מכרז 43/2019

אספקת מרכב ציוד סגור להובלה על גבי משאית רמ-סע עבור הרשות הארצית לכבאות והצלה

הנדון: פרוטוקול מפגש מציעים למכרז פומבי מס' 43/2019

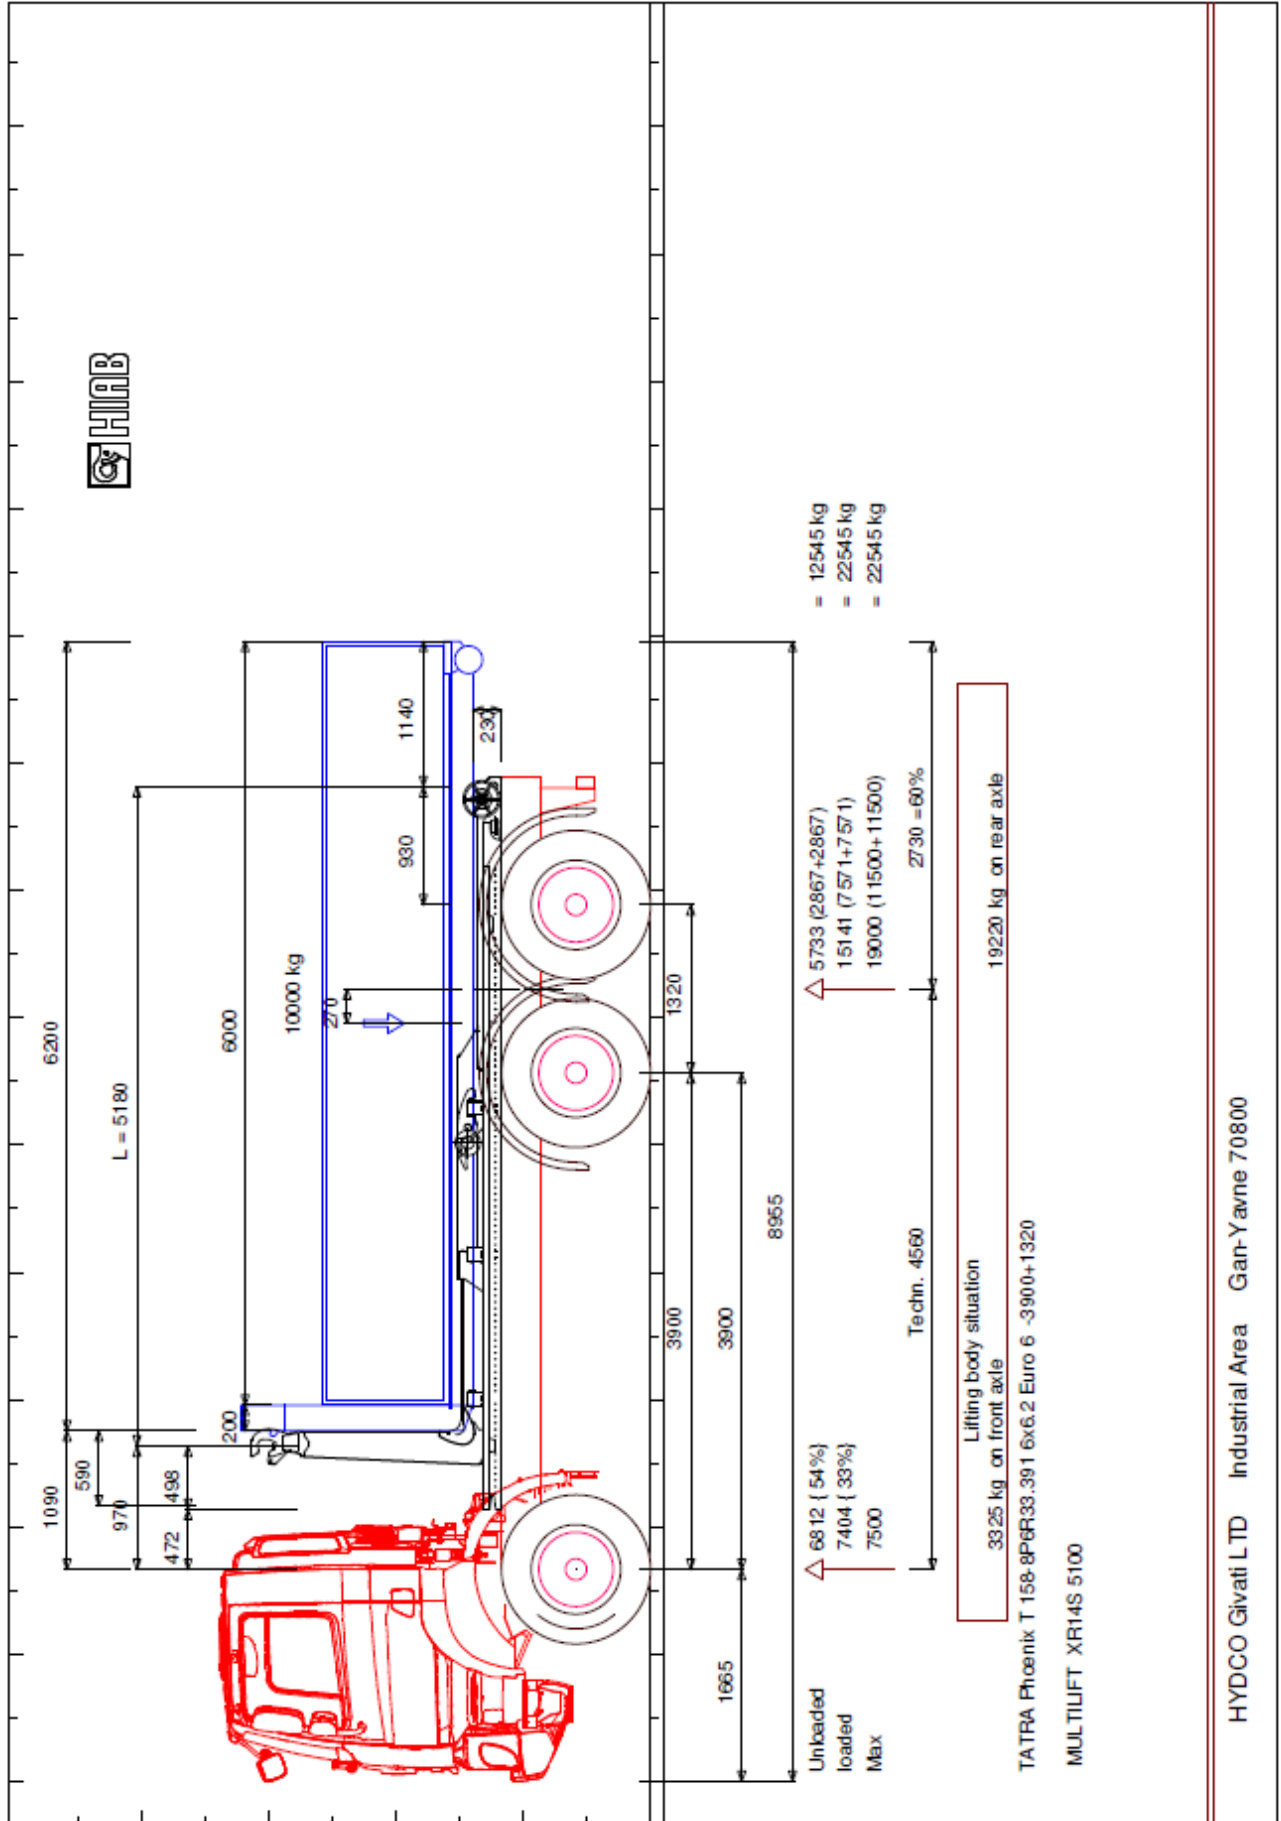
4	האם יש צורך במצברי גיבוי למרכב?	אין צורך במצברים במרכב, המרכב יהיה מחובר לרכב ויספק חשמל למרכב עד כולל הורדת המרכב לרצפה. (אורך הכבל כ 10 מטר)
5	האם ניתן להציע מגירות בעובי שונה מהמצויין במכרז אשר יכולות להתאים מודולרית?	לאחר הורדת המרכב לרצפה קו ההזנה מהמרכב לרכב ינותק והוא יחובר לגנרטור. הגנרטור יכלול מצבר פנימי לצורך הנעה. יש להציע מגירות כפי מסמכי המכרז.
6	האם ניתן להציע מרכב מחומר GRP?	הבקשה נדחית.
7	האם ניתן להציע תריסים מיצרן שלא כפי מסמכי המכרז?	הבקשה נדחית.
8	מהי כמות המרכבים הצפויה להרכש במסגרת המכרז?	כרגע צפוי רכש של עד 4 מתארים עבור 4 כלי רכב קיימים, כלומר עד 16 מרכבים בשלב ראשון. מעבר לכך ייתכן רכש נוסף. המדובר בצפי והערכה בלבד ולא בהתחייבות לרכוש כמות זאת.
9	האם קיימת הנחיה לגבי הציוד בכל מרכב? האם ניתן לקבל רשימת ציוד?	על הציוד להיות מאובטח וקשור למניעת נפילתו בכל אמצעי הנדרש לכך. רשימה מפורטת עבור כל מתאר תינתן לזוכה.
10	האם ניתן להציג שרטוט המתאר חיבור של המרכב לשלדה? מהו גובה השלדה, גובה וו?	הגובה מהרצפה עד לתושבות הרמסע הינו 1,480 מ"מ. גובה הוו 1,570 מ"מ (לפי סטנדרט NATO) כמצויין בשרטוט המצ"ב
